ACTA No. 7

Se solicitó a representantes del formulador informar sobre los avances de los ajustes solicitados al proyecto denominado **CONSTRUCCION DE OBRAS COMPLEMENTARIAS PARA LA OPTIMIZACION DEL SISTEMA DE ACUEDUCTO Y ALCANTARILLADO DEL AREA URBANA DEL MUNICIPIO DE SIPI DEPARTAMENTO DEL CHOCO**, el cual cuenta con observaciones y faltantes de tipo documental, legal, institucional, técnico, financiero y predial. En la presente reunión se tratará sobre el estudio de topografía.

INFORME TOPOGRAFIA

LOCALIZACION DE BARCAZA ESTRUCTURA PROYECT AREA DE IMPLANTACION 9

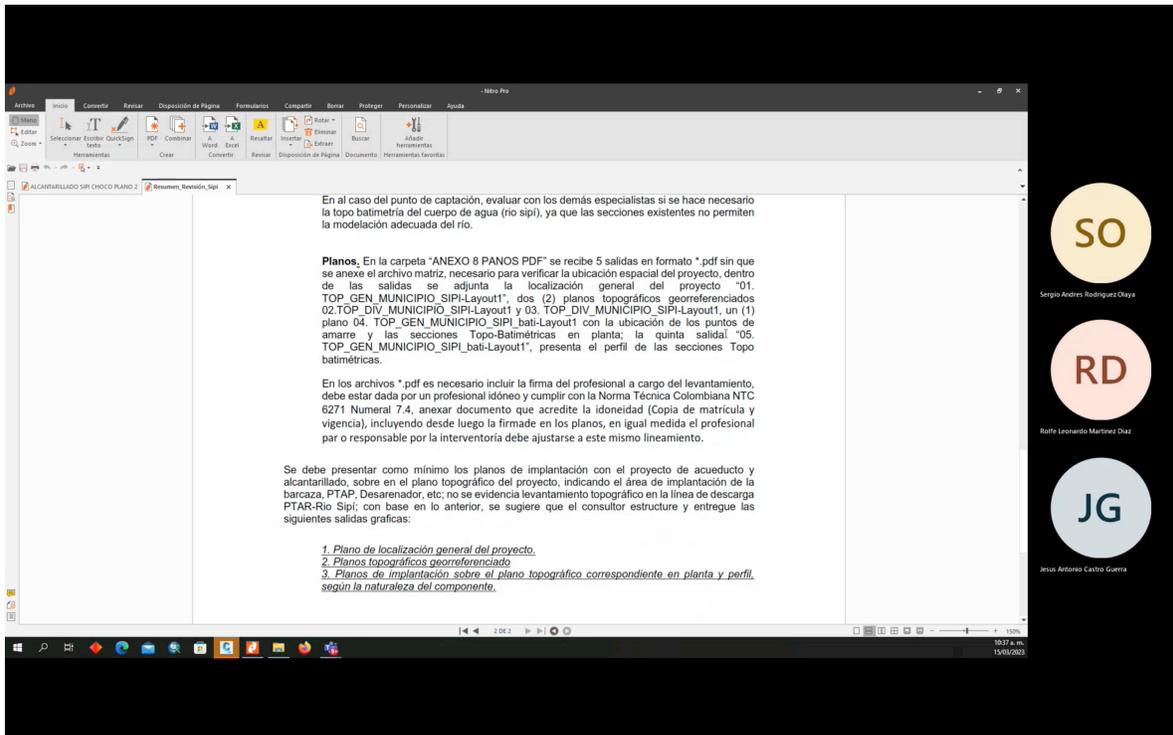
pendiente se considera poco. Se aclaro que NO se ha solicitado placas materializadas en terreno adicionales a las presentadas, sino que se realice la implantación del proyecto de acueducto en los planos de topografía lo cual si se realiza para el sistema de acueducto propuesto.

Con la implantación de acueducto se verificará que existan placas sobre las áreas de influencia de las estructuras proyectadas (Captación, tratamiento y almacenamiento, principalmente), que es el caso según mostraron en la reunión los representantes de la consultoría.

Se debe presentar como mínimo los planos de implantación con el proyecto de acueducto y alcantarillado, sobre en el plano topográfico del proyecto, indicando el área de implantación de la barcaza PTAP, Desarenador, etc; no se evidencia levantamiento topográfico en la línea de descarga
